関係写真(1)

調査項目		調査結果	
		□要是正 □その他	
		件 名	中野市立平野小学校
		部 位	教室棟北側
		番 号	全景
		特記事項	
調査項目		調査結果	
		□要是正 ■その他	
		件 名	中野市立平野小学校
		部 位	⑮屋内運動場 屋根
		番 号	
		特記事項	雪止め金物が発錆
調査項目		調査結果	
3-(4) 金属笠木の劣化		■要是正 □その他	
		件 名	中野市立平野小学校
		部 位	⑬-1教室棟 屋根
		番 号	5
		特記事項	金属笠木が全体的に発錆
			屋根折板は部分的に発錆
H10増築部（右）は良好

関係写真(2)

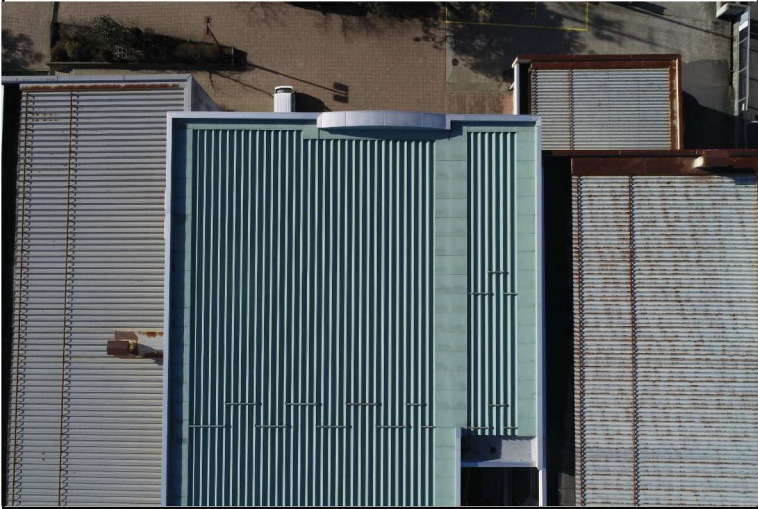
調査項目	調査結果	
3-(4) 金属笠木の劣化	■要是正 □その他	
	件 名	中野市立平野小学校
	部 位	⑬-1教室棟 屋根
	番 号	5
	特記事項	金属笠木が全体的に発錆
		屋根折板は部分的に発錆

関係写真(3)

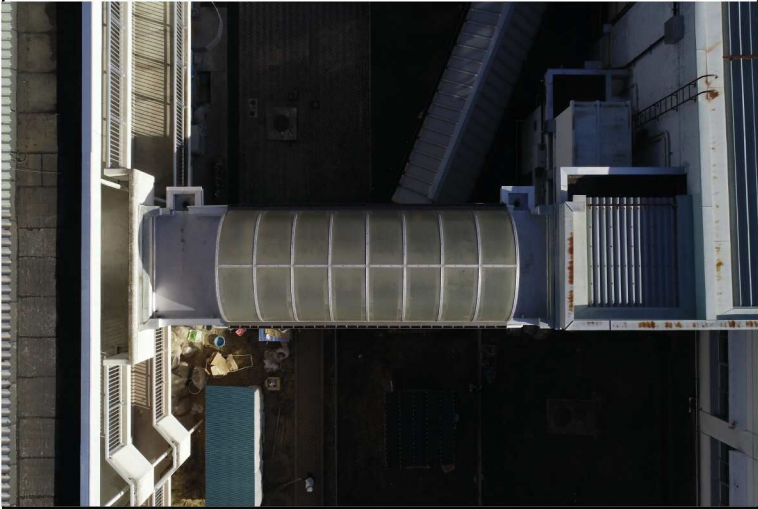
調査項目	調査結果	
	☐ 要是正 ☒ その他	
	件 名	中野市立平野小学校
	部 位	⑭-1管理・特別教室棟 屋根
	番 号	
	特記事項	金属笠木が全体的に発錆
		屋根折板は部分的に発錆

調査項目	調査結果	
	☐ 要是正 ☒ その他	
	件 名	中野市立平野小学校
	部 位	⑭-1管理・特別教室棟 屋根
	番 号	
	特記事項	金属笠木が全体的に発錆
		屋根折板は部分的に発錆

調査項目	調査結果	
3-(7) 屋根の劣化	☒ 要是正 ☐ その他	
	件 名	中野市立平野小学校
	部 位	渡り廊下
	番 号	1
	特記事項	アーチ状トッライト雨漏り
